SECOND OPINION BEOORDELING

WTB en WBDBO uitbreiding ^{5.1.2.e} te Amsterdam

Projectnaam: Second Opinion beoordeling brandveiligheidsniveau

Dossiernummer: 105880

04 - 5.1.2,e Brief IMD 13 september 2022

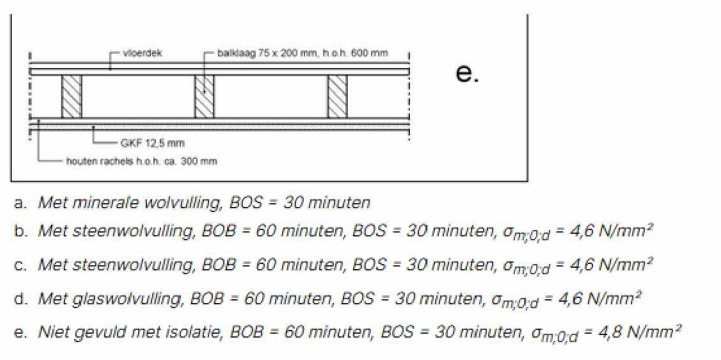
De twee hoofdzakelijke conclusies uit deze brief zijn dat de balklagen van de vloeren een wezenlijk onderdeel van de hoofddraagconstructie zijn, en dat de vloeren een brandwerendheid van 30 minuten zouden hebben.

Ook hier valt in eerste instantie het gebruik van de oude terminologie op, en het feit dat er wordt gesproken over een 'brandwerendheid' in plaats van een WTB, en een hoofddraagconstructie in plaats van een bouwconstructie. Dit maakt de conclusie al enigszins onduidelijk.

De opmerking dat de wanden van het pand 'zeker zullen bezwijken' bij het wegvallen van de vloeren, is niet onderbouwd met een berekening of praktijkvoorbeeld. Ook moeten we er bij toetsing van de het bouwbesluitartikel juist van uit gaan dat niet alle vloeren ineens bezwijken, maar dat het gaat om een brand in één brandcompartiment. Bij uitbreiding van de brand kan zich (na geruime tijd) de situatie voordoen dat alle vloeren bezweken zijn, maar zelfs dan nog blijkt in de praktijk dat de voor- en achtergevels bij panden met gelijksoortige of grotere beukmaat voorkomen dat het pand instort.

De opmerking dat van de vloeren in het pand 'duidelijk gesteld kan worden dat deze maximaal 30 minuten [...] brandwerend zijn' en dat 'de aanwezige stucplafonds snel zullen bezwijken' is ook niet onderbouwd met onderzoek of praktijkvoorbeelden.

Op basis van de SBR Publicatie Brandveilig Ontwerpen en Toetsen: Deel D (Bouwdeel en Materiaalgedrag) is het niet onredelijk van een houten vloer, zonder verder voorzieningen dan een gips- of stucplafond te verwachten dat er een WTB van 60 minuten en een WBDBO van 30 minuten kan worden gehaald.

Dit geeft in zijn algemeenheid een positiever beeld van een houten vloer dan in de brief wordt aangomen. Het een en ander is hierbij wel afhankelijk van de balkafmetingen en h.o.h. afstanden van de balken, maar er kan niet *zonder meer* worden uitgesloten dat de situatie (zelfs zonder verdere maatregelen) al voldoet aan de regel.
